IPG FIBER LASER

The LASER INTERLOCK DEBUGGER

Document Number	Rev
FIBER	3.0 A

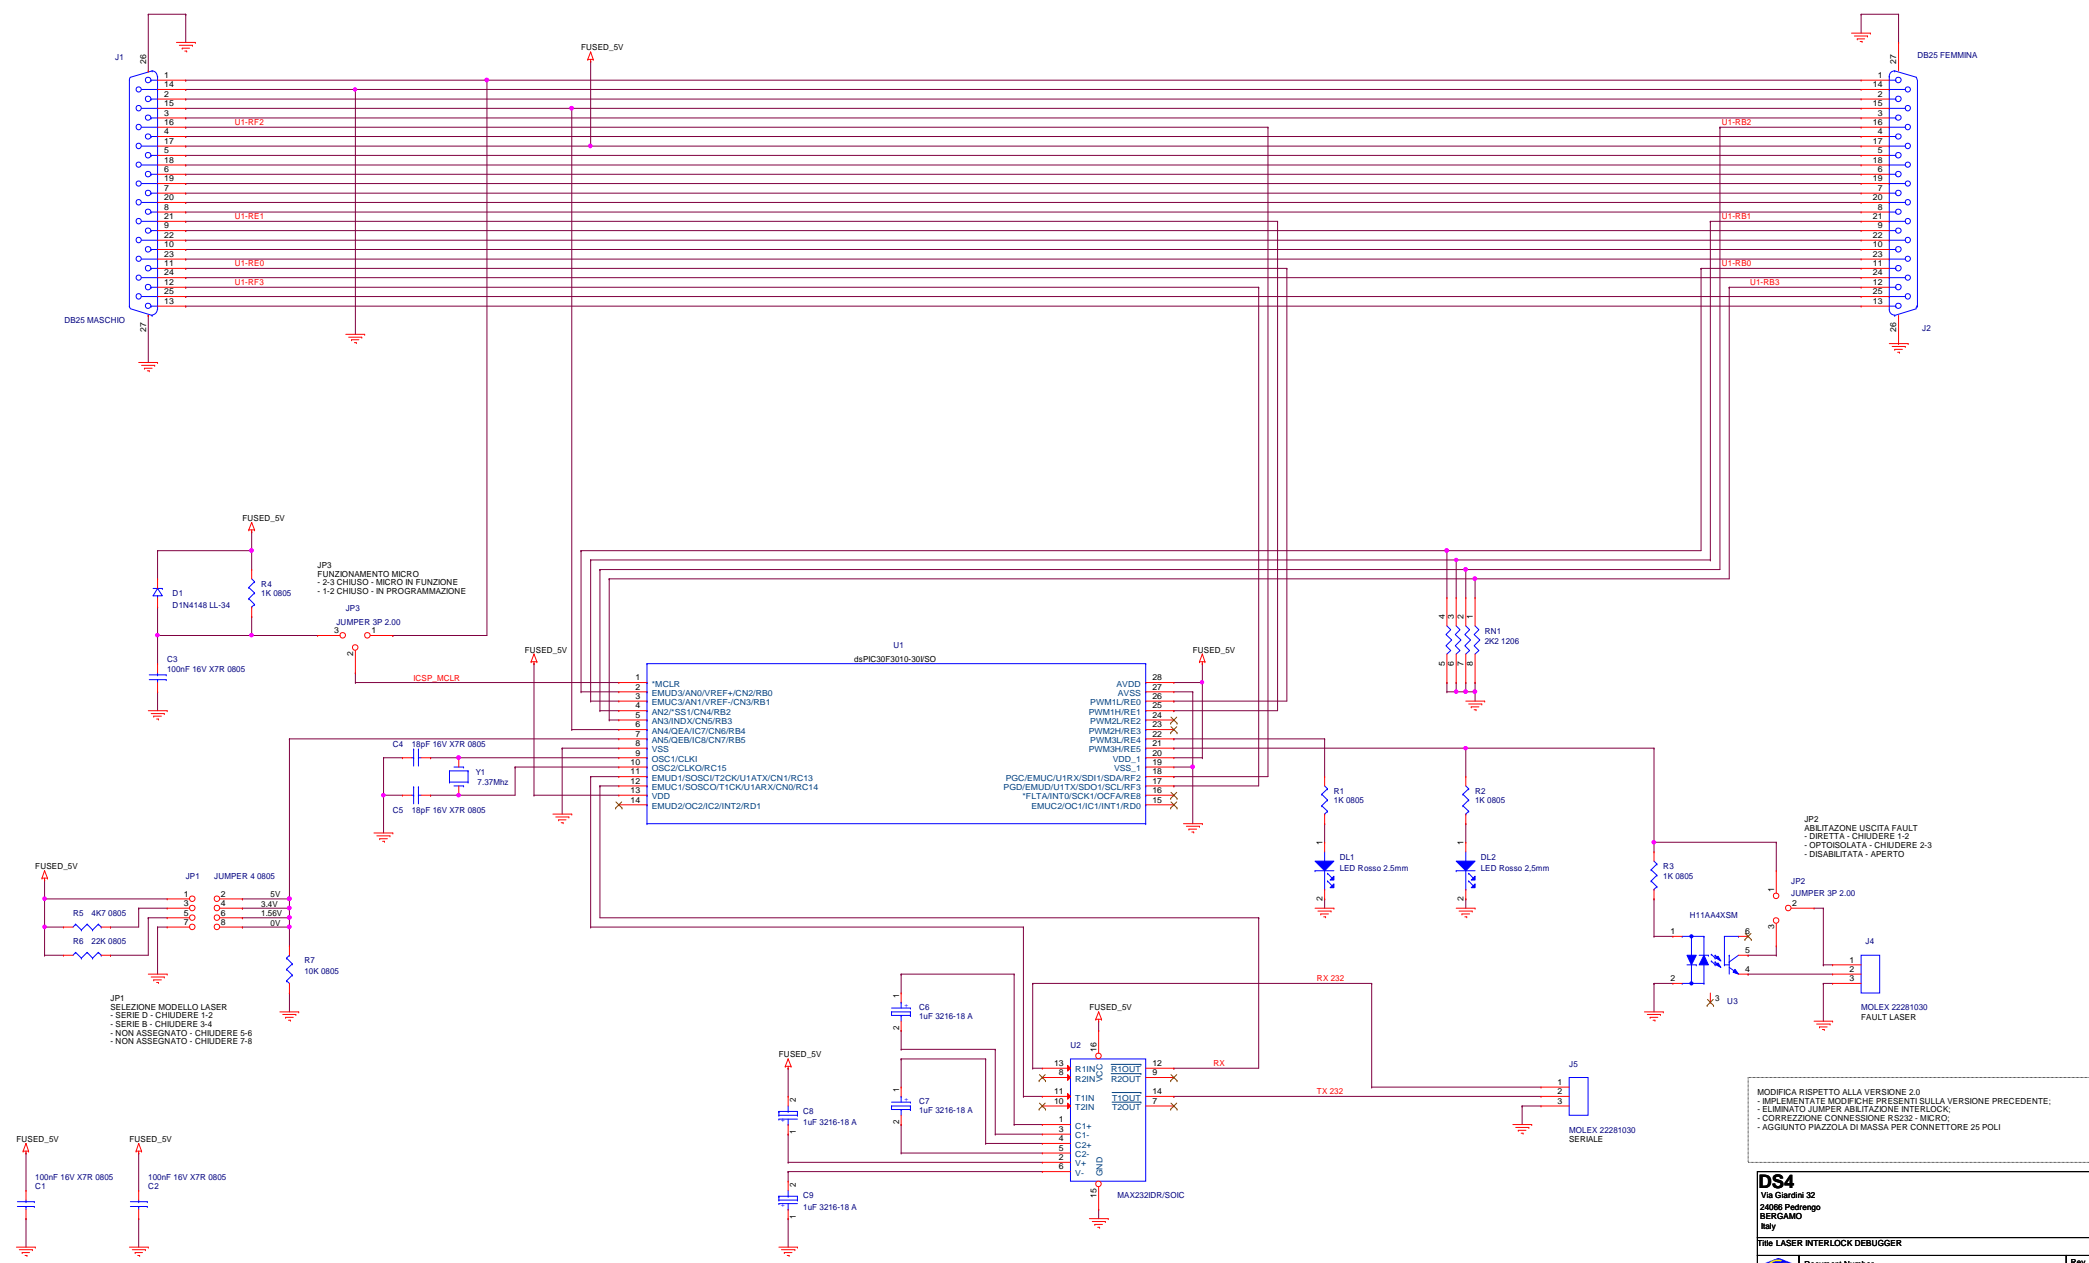
MODIFICA RISPETTO ALLA VERSIONE 2.0
 - IMPLEMENTATE MODIFICHE PRESENTI ALLA VERSIONE PRECEDENTE:
 - ELIMINATO JUMPER ABILITAZIONE INTERLOCK;
 - CORREZIONE CONNESSIONE RS232 - MICRO;
 - AGGIUNTO PIAZZOLA DI MASSA PER CONNETTORE 25 POLI
